南京江北新区管理委员会建设项目批前公示

NO. 新区2018G03地块项目规划许可变更

该项目于2019年9月12日领取建设工程规划许可证（证号：建字第320111201910401号）。因施工图审查修改及项目进一步深化，对该项目进行调整，具体调整内容如下：

4#商业三层局部平面图

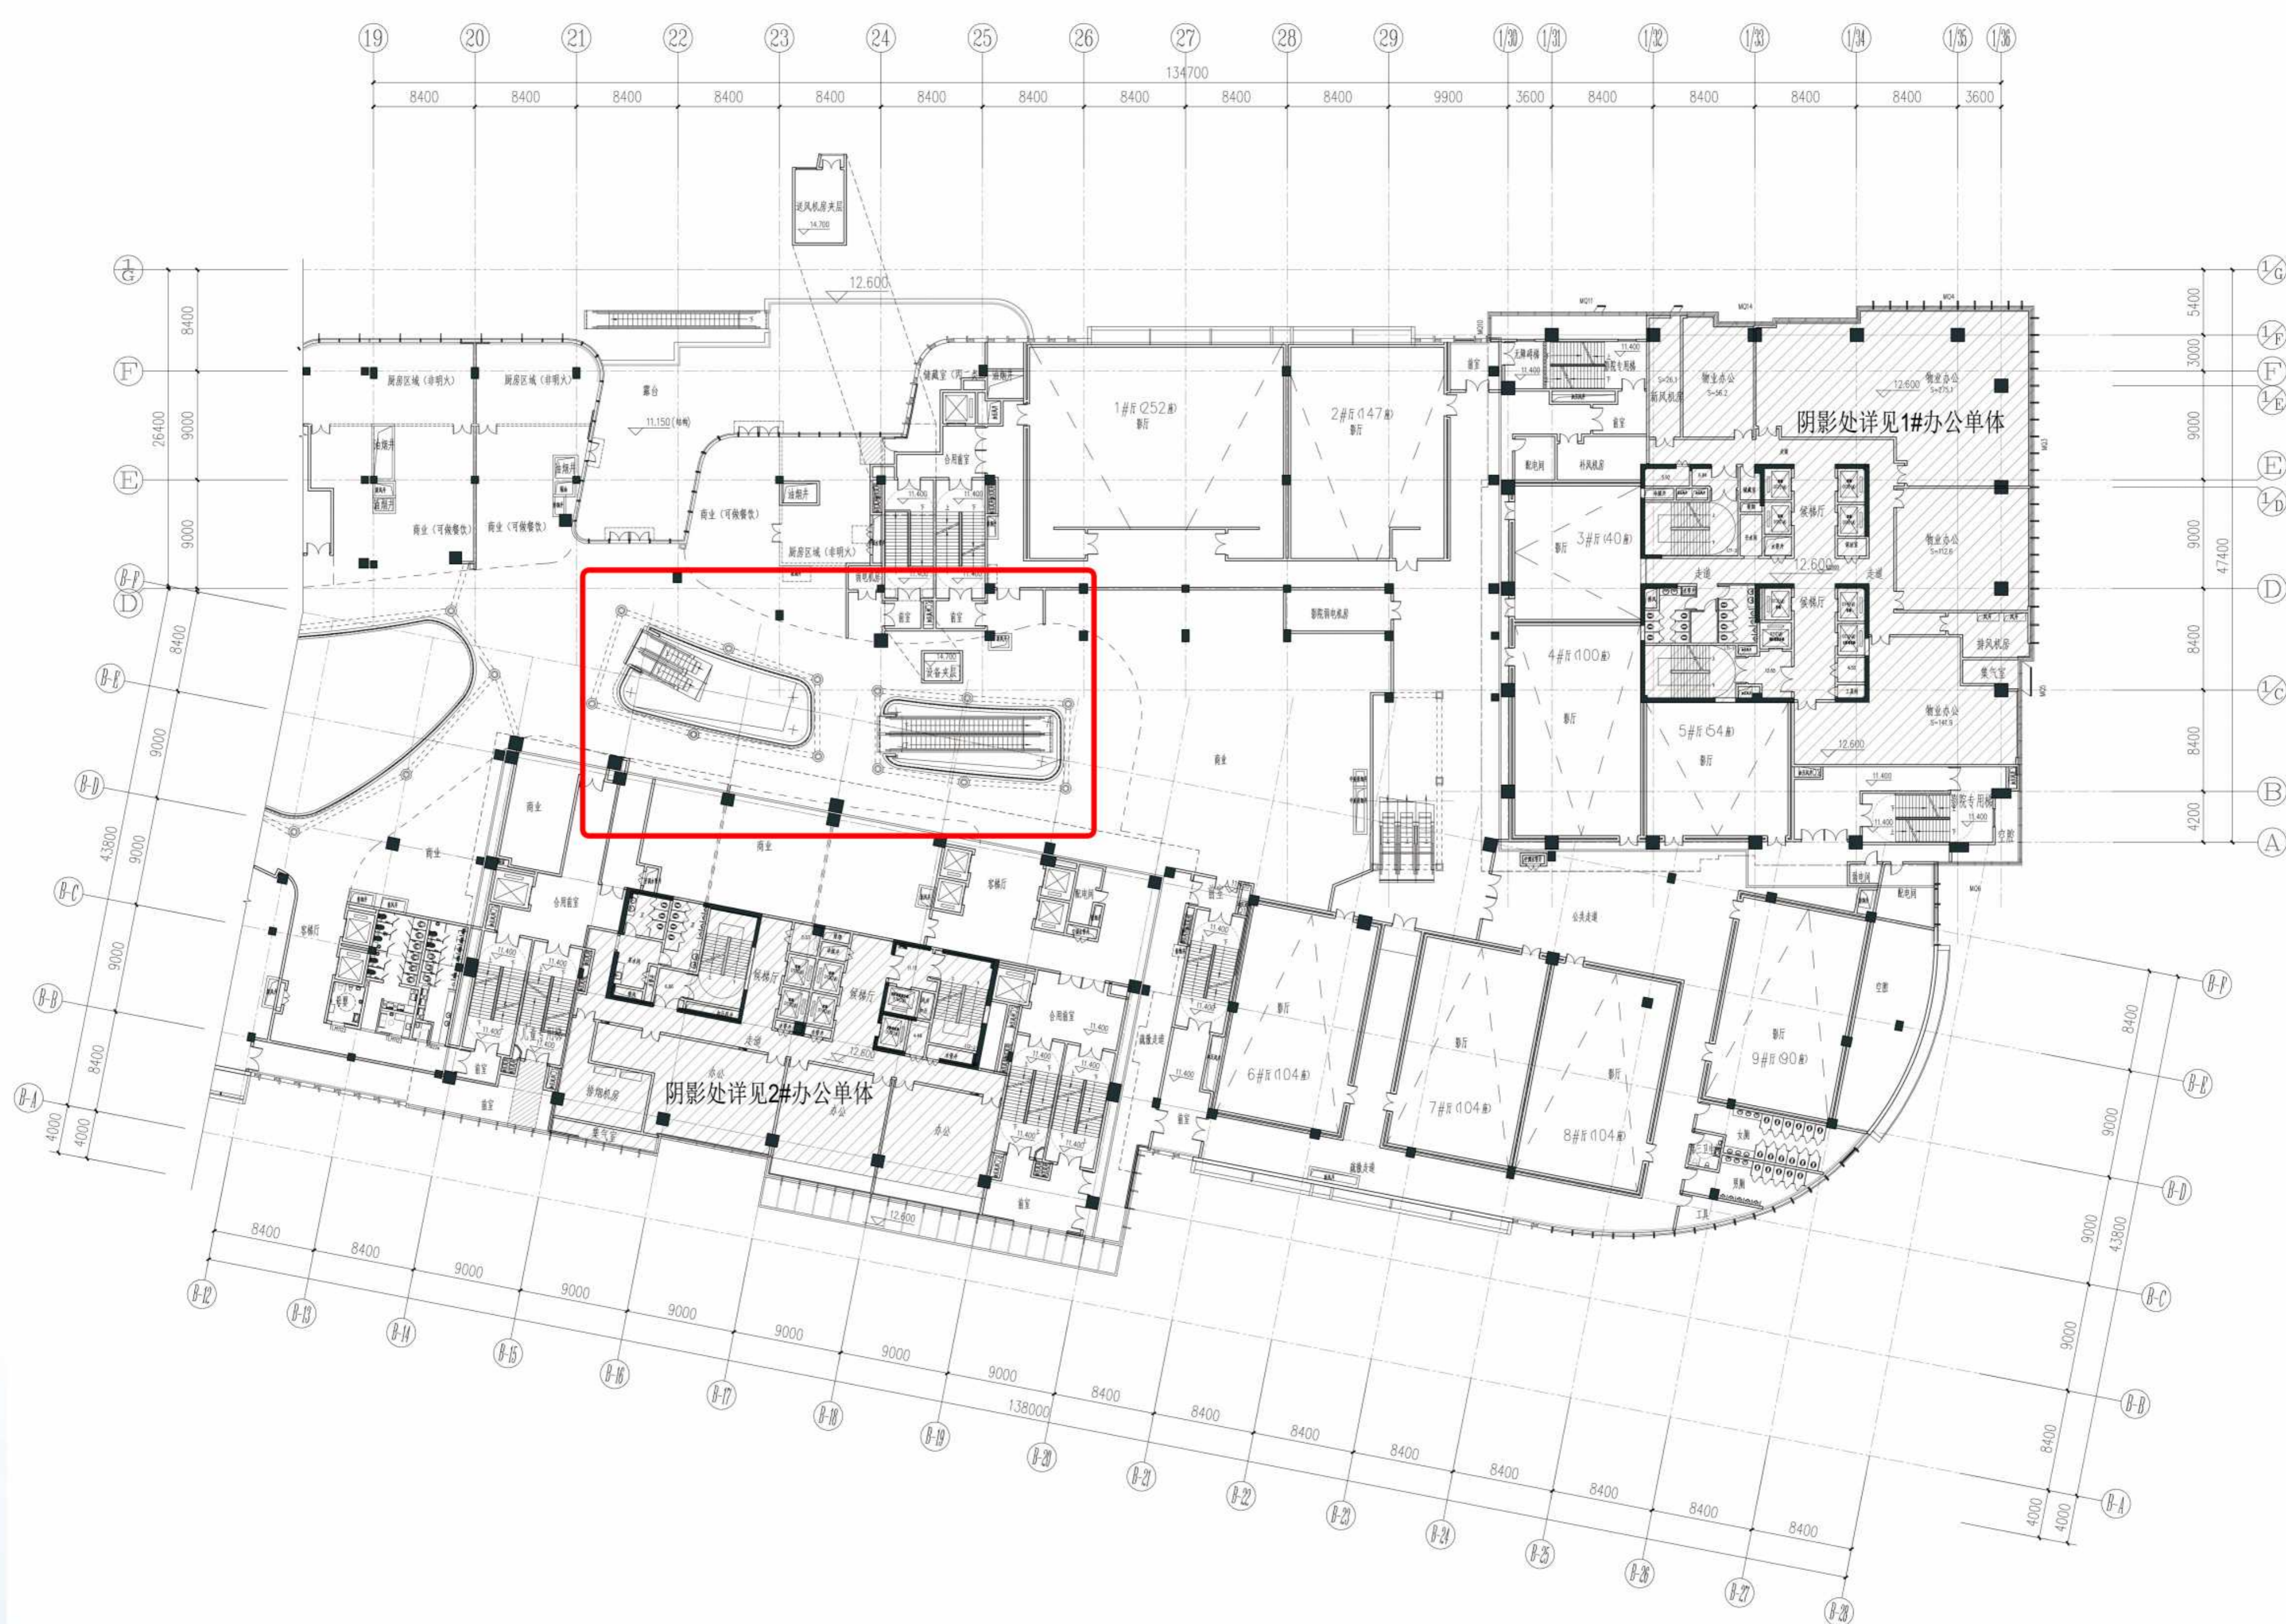
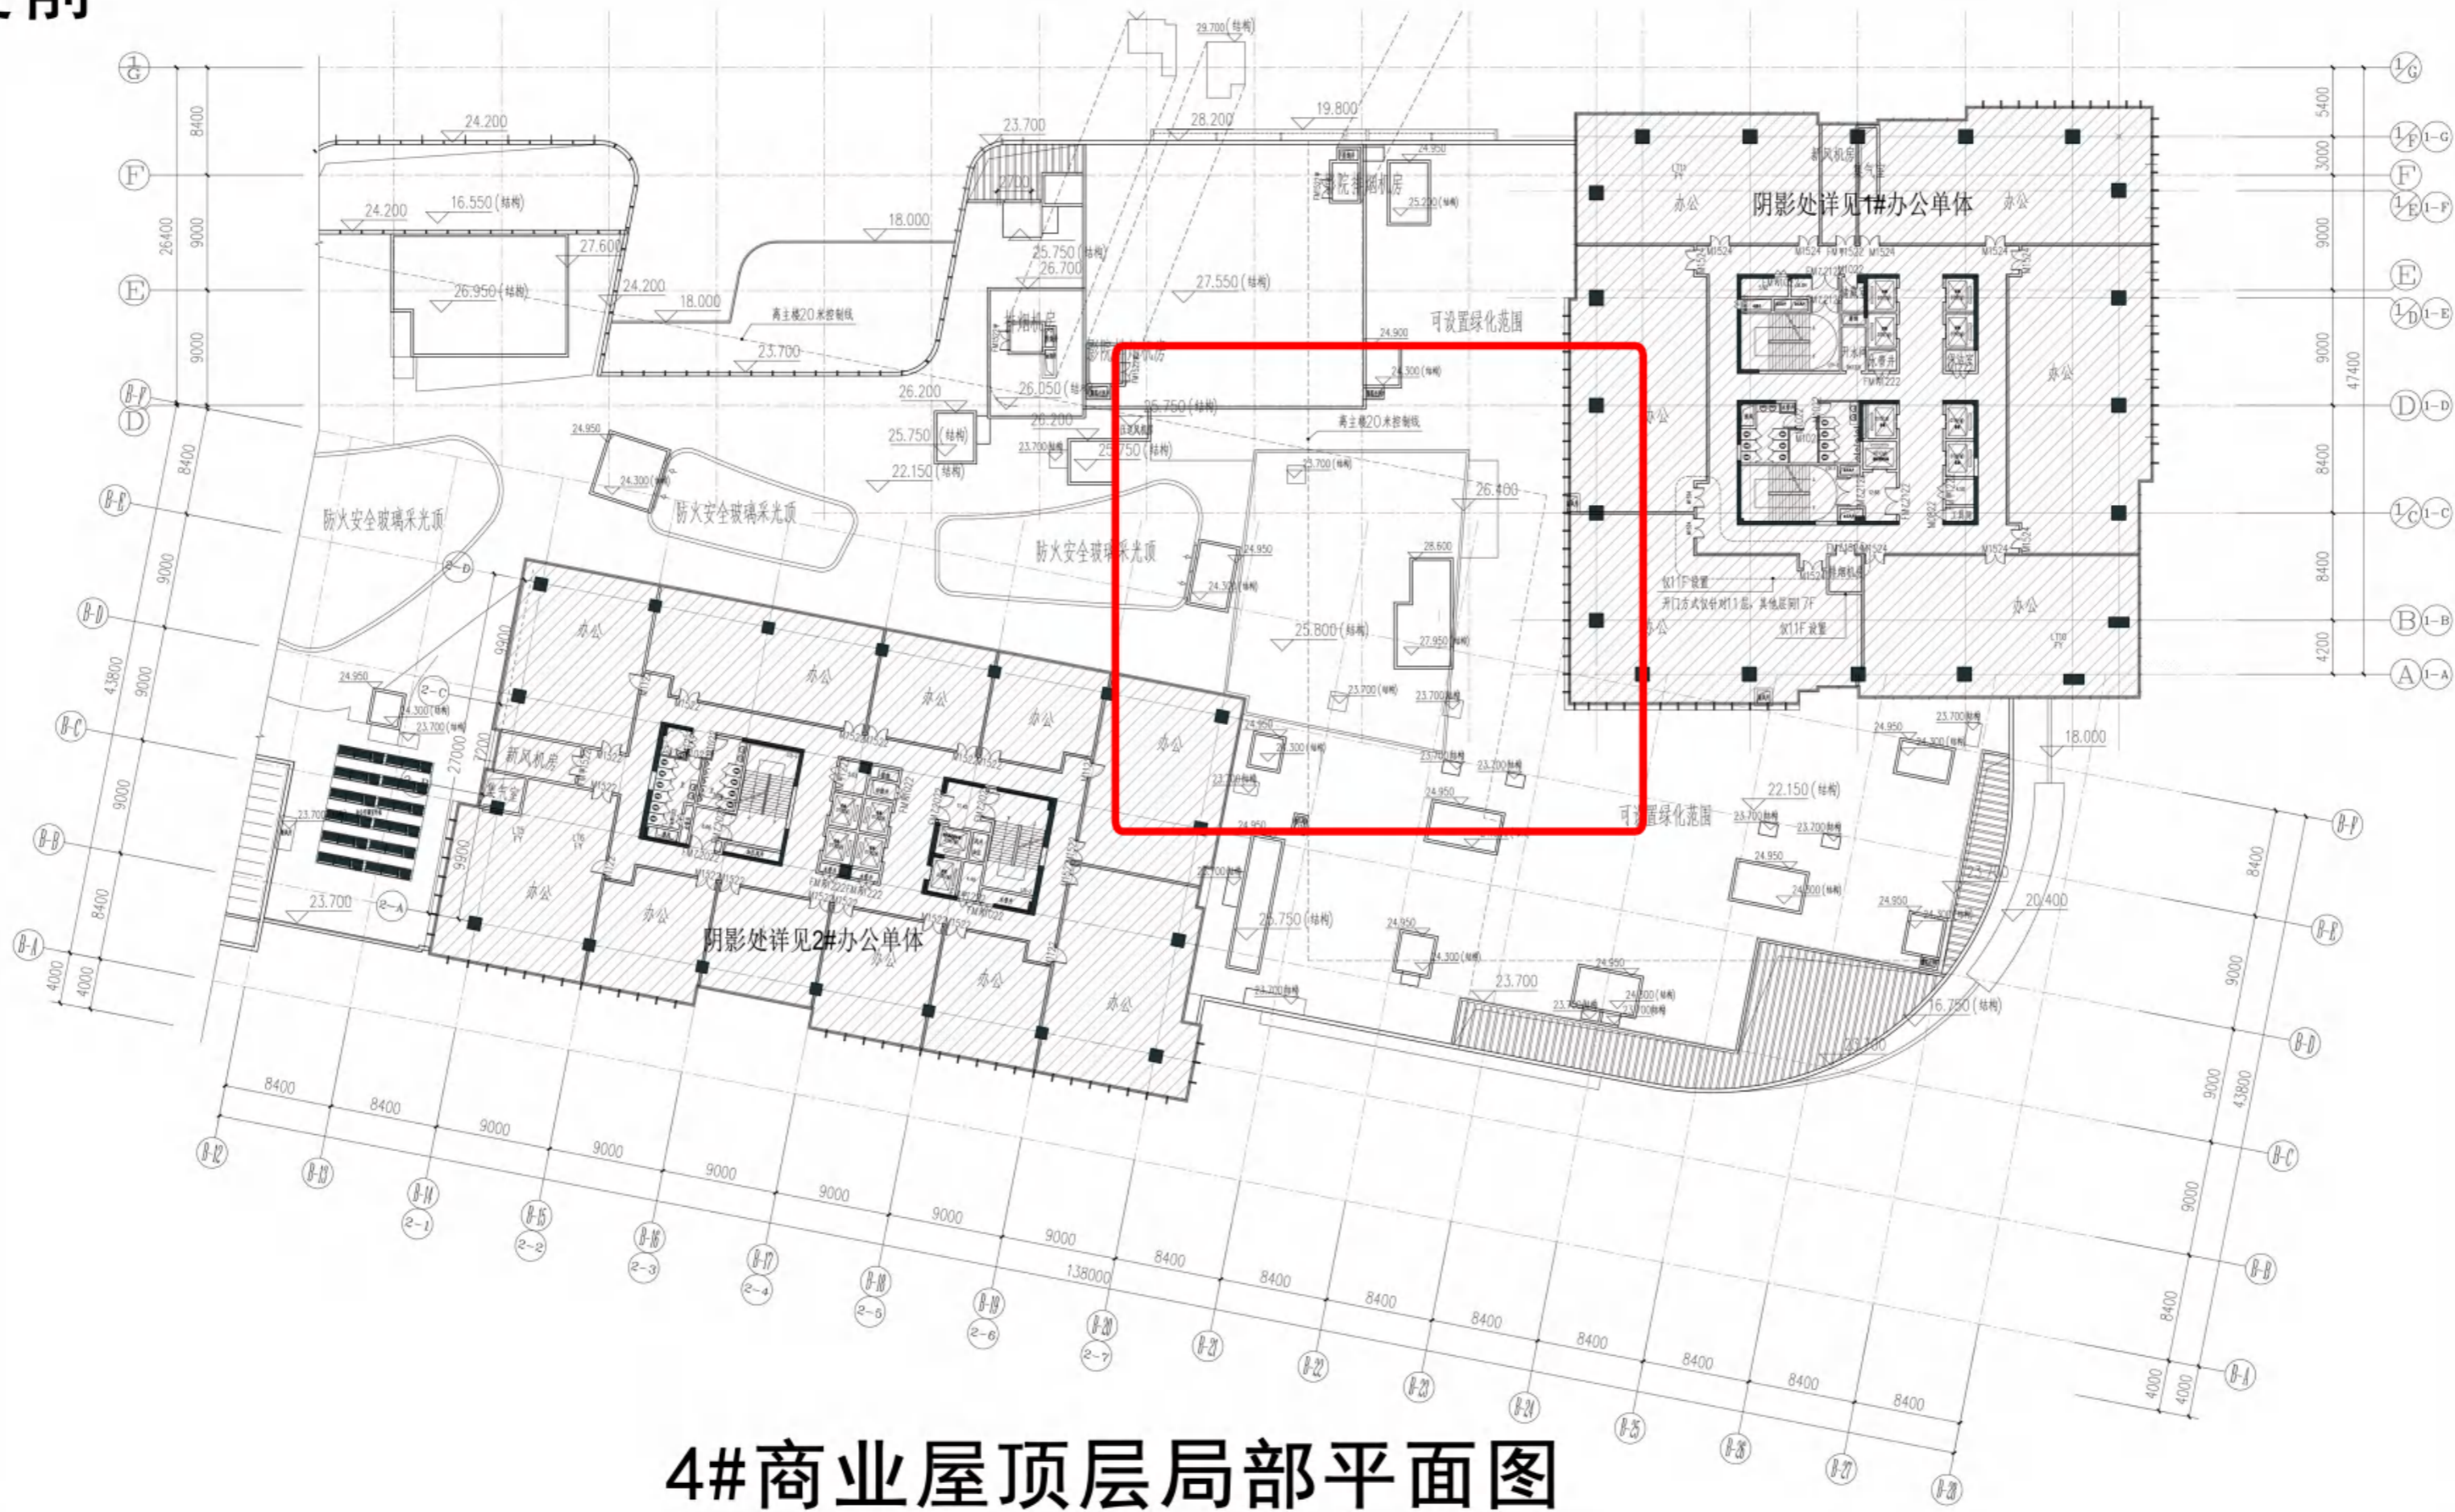
4#商业：三层中庭轮廓修改。

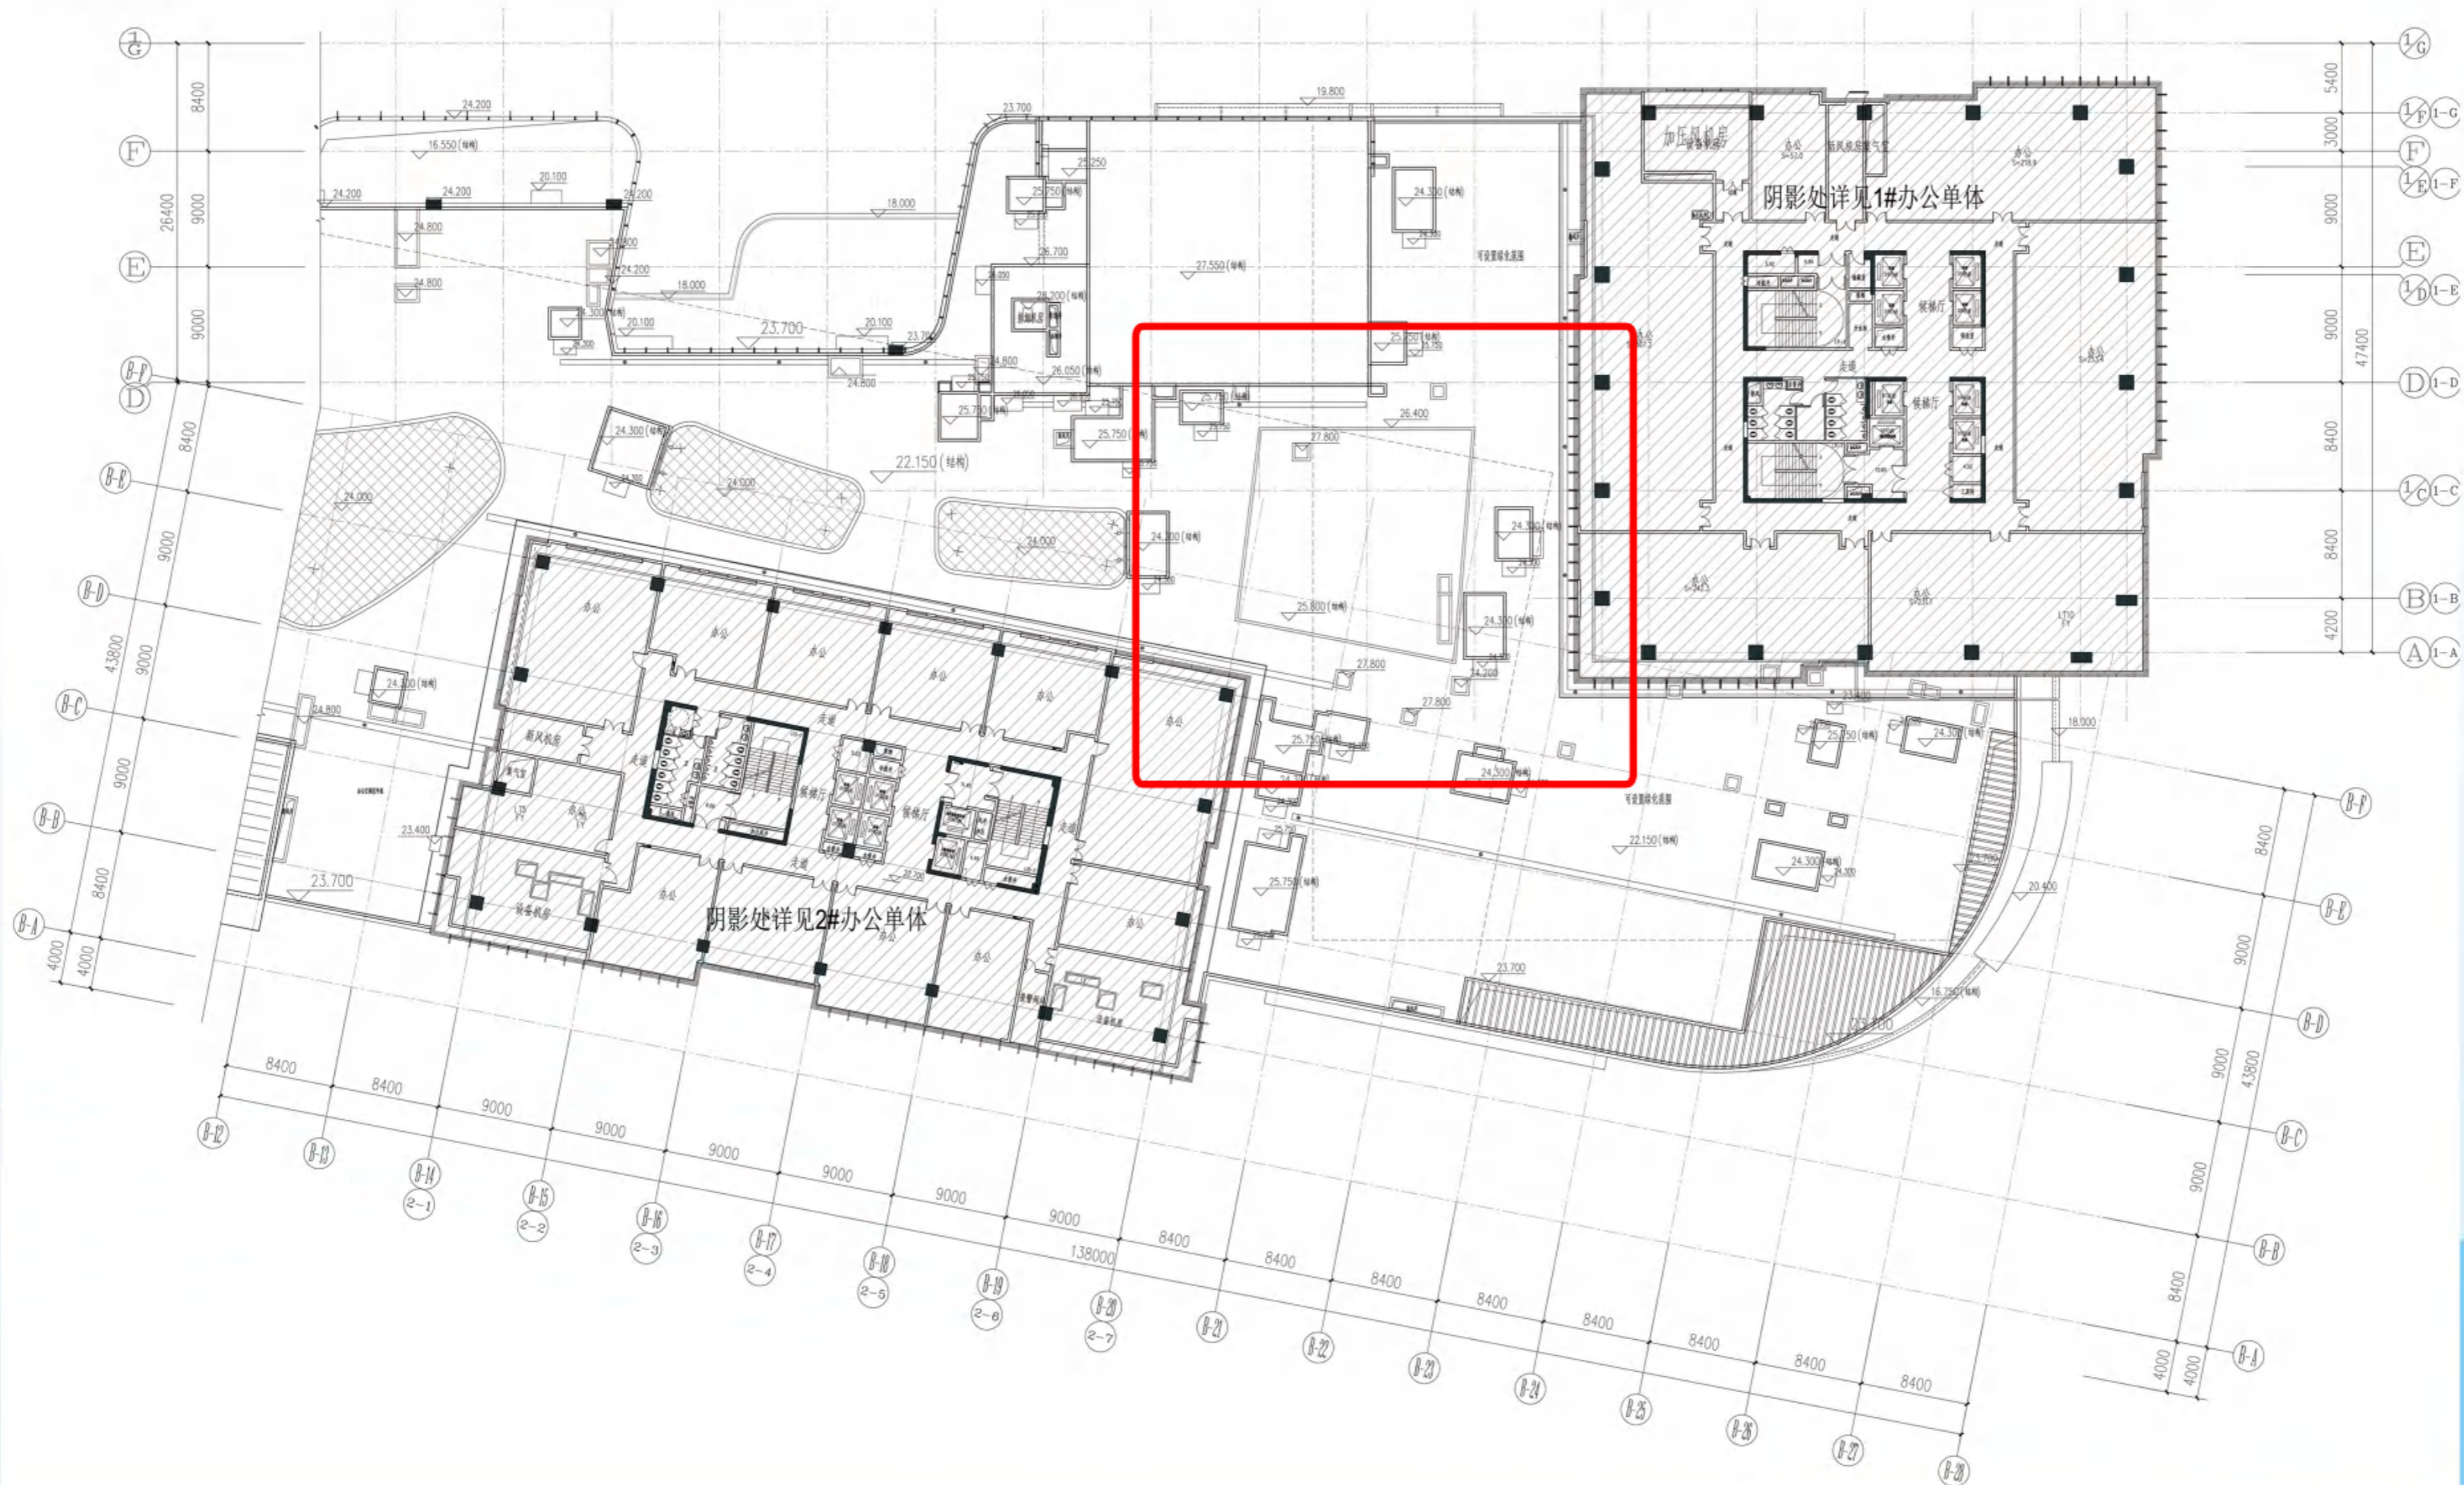
4#商业：影院和中庭屋面轮廓修改，屋面设备机房调整。
